Società Cogenio srl –Stabilimento di San Salvo (CH) - AIA 164 del 30/6/2010 e ss.mm.ii.

Società Cogenio srl
D. Lgs 152/2006, parte II, titolo III bis
Comunicazione di modifica non sostanziale dell'AIA n°164 del 30/06/2010
Trasmissione integrazioni in riscontro alla nota di ARTA del 26/09/2022
Valutazioni tecniche

Installazione: Cogenio srl – Sede: San Salvo (CH) – AIA n°164 del 30/06/2010.

Attività svolta: impianto di cogenerazione.

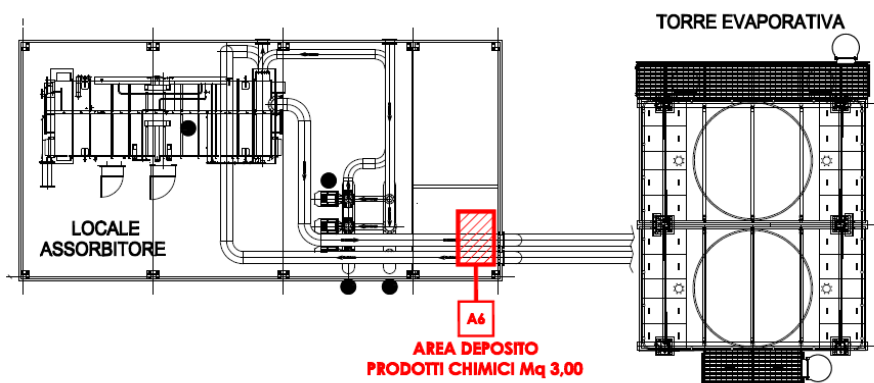
- descrivere le modalità di stoccaggio delle materie prime e dei relativi bacini di contenimento, nonché le modalità di contenimento delle sostanze chimiche presenti nell'assorbitore.

La Ditta ha inviato un aggiornamento dell'elaborato "C.2a – Planimetria Deposito Chimici Assorbitore" con la nuova collocazione scelta per il deposito delle materie prime e ha descritto le modalità di stoccaggio delle stesse, specificando che:

I serbatoi per lo stoccaggio delle materie prime saranno ubicati all'interno di un locale tecnico in prossimità della torre evaporativa e ciascun serbatoio sarà fornito di una relativa vasca di contenimento di capacità pari al 100% del volume stoccato nel serbatoio stesso. Tali accorgimenti sono atti a garantire che non vi siano sversamenti accidentali delle materie prime stoccate.

- ⇒ E' necessario garantire che il cabinato, dotato di base impermeabilizzata, sia atto a contenere tutto il volume di bromuro di litio contenuto all'interno dell'assorbitore in caso di rilascio.
- ⇒ Si ritiene inoltre che la Ditta debba disporre di dispositivi idonei a chiudere tempestivamente le caditoie e di materiale assorbente, da utilizzarsi in caso di sversamenti accidentali sul piazzale di movimentazione, in modo da scongiurare il rischio che sostanze inquinanti confluiscano nella rete fognaria.
